Werfverslag 15 voor project: Koning Ridderdijk 44 | 8434 Westende (BE)

Nummer: 952RTW-15

Datum: vrijdag, 15 januari 2021

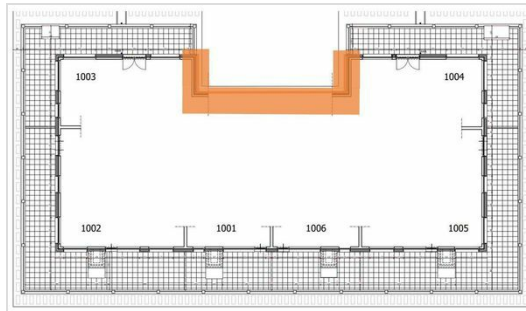
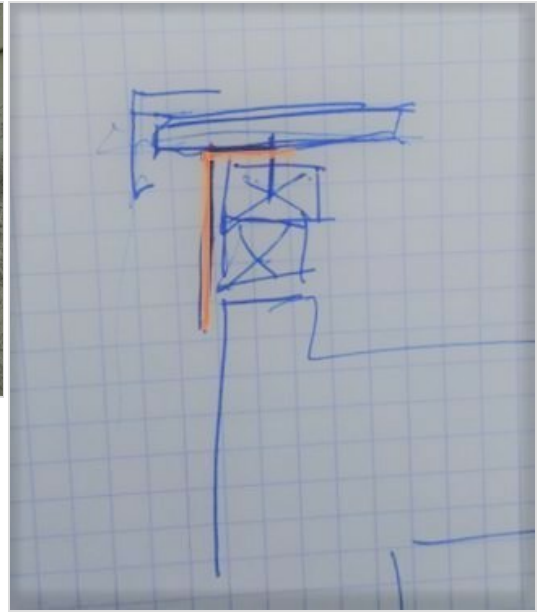
15.2 Aansluiting Farys	<p>(Een deel van) de werken t.h.v. het openbaar domein in kader van de aansluiting RWA werd op 15/01/2021 door Farys uitgevoerd. Hierbij werd slechts aan 1 zijde de aansluiting gerealiseerd. In overleg wordt Farys gevraagd om op 01/03/2021 de andere aansluiting te voorzien (wanneer de bouwlift verwijderd is en het andere gevelvlak weer gevrijwaard is).</p>

<p>Reeds uitgevoerd</p> <p>Aansluiting nog uit te voeren</p>

15.4 Positionering profielen t.h.v. buitenschrijnwerk

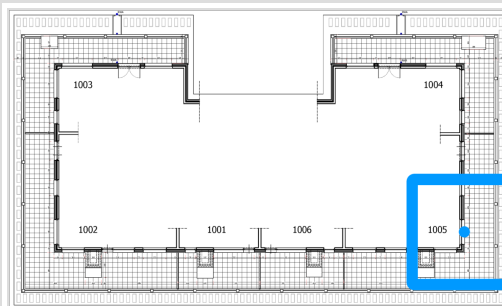
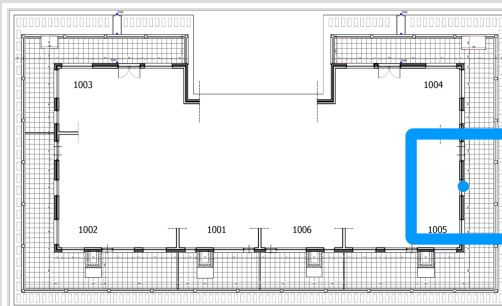
Profielen t.h.v. het buitenschrijnwerk worden effen met het gevelvlak tegen^o de dagkant van de raamopening geplaatst, zodoende er 1 a 2 cm zichtbaar blijft van het vaste raamkader of de geleiders van de vensterrolluiken.

^oDit met uitzondering van de 2 houten ramen t.h.v. de westgevel (zie locatie). In kader van een correcte aansluiting met het buitenschrijnwerk (op te kitten) dienen de profielen , d.m.v. afstandshouders, met de gewenste marge van het muurvlak geplaatst te worden zodat ook deze tot op 1 a 2 cm na volledig voor de geleiders worden geplaatst.

De profielen worden zowel verlijmd - , als mechanisch verankerd. Om een goede hechting te waarborgen dient de de onderbouw telkens vrij te zijn van oneffenheden (bramen, mortelresten,...) te zijn alvorens de profielen geplaatst worden.

De L-profielen voorzien een sluitende dichting tussen ruwbouw en crepi, waardoor de voorziene EPDM-slabben rondom de ramen (m.u.v. onder de dorpels) komen te vervallen.

Tegen recentelijker vernieuwde PVC ramen zullen aan weerszijde geen L-profielen voorzien worden maar zal met de crepi rechtstreeks op het vaste raamkader aangewerkt worden. Hier zullen dus wel EPDM-slabben voorzien worden.

Aan de bovenzijde wordt wel een L-profiel voorzien zodat bij openen het vensterrolluik tegen het profiel stopt en niet tegen de crepi.

Effen tegen muurvlak | PVC

Afstandshouders | Houten kaders

15.6 Plaatsen dorpels

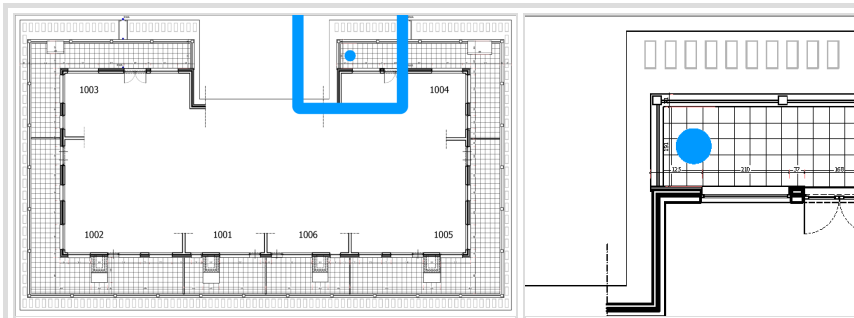
AN geeft aan dat OA volgende week woensdag (20 jan.) begint met het plaatsen van de dorpels. Kort na dat de OA van start is gegaan, met het plaatsen van de dorpels, kan de 2de OA aansluitend volgen met het plaatsen van de crepi (plaatsen isolatie).

Het idee is om de werken te starten op de zuid gevel (zie foto) en vervolgens zo rond het gebouw heen te werken.

15.8 Dorpels t.h.v. deuren inkorten

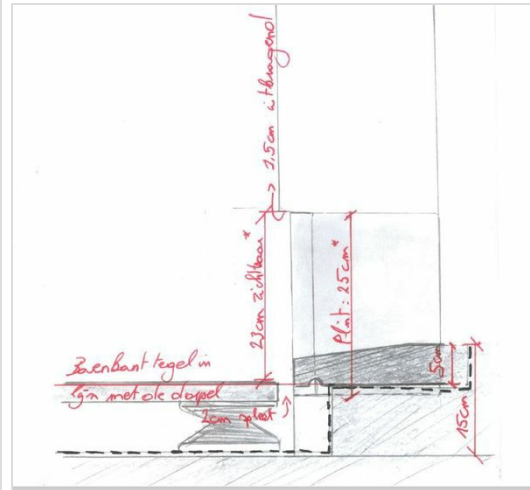
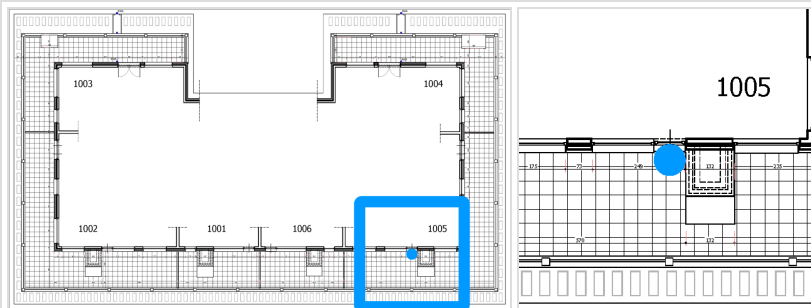
De dorpel t.h.v. de deuropeningen(zie locatie), wordt nagemeten. ARCH geeft aan dat alle dorpels, na plaatsing, in lijn dienen te komen liggen met de plinten zie 7.2 | Werfverslag 7. De AN geeft aan dat de deurdorpels, bij plaatsing aan de achterzijde in te korten door er een stuk vanaf te slijpen.

detail: 7.2 | Werfverslag 7
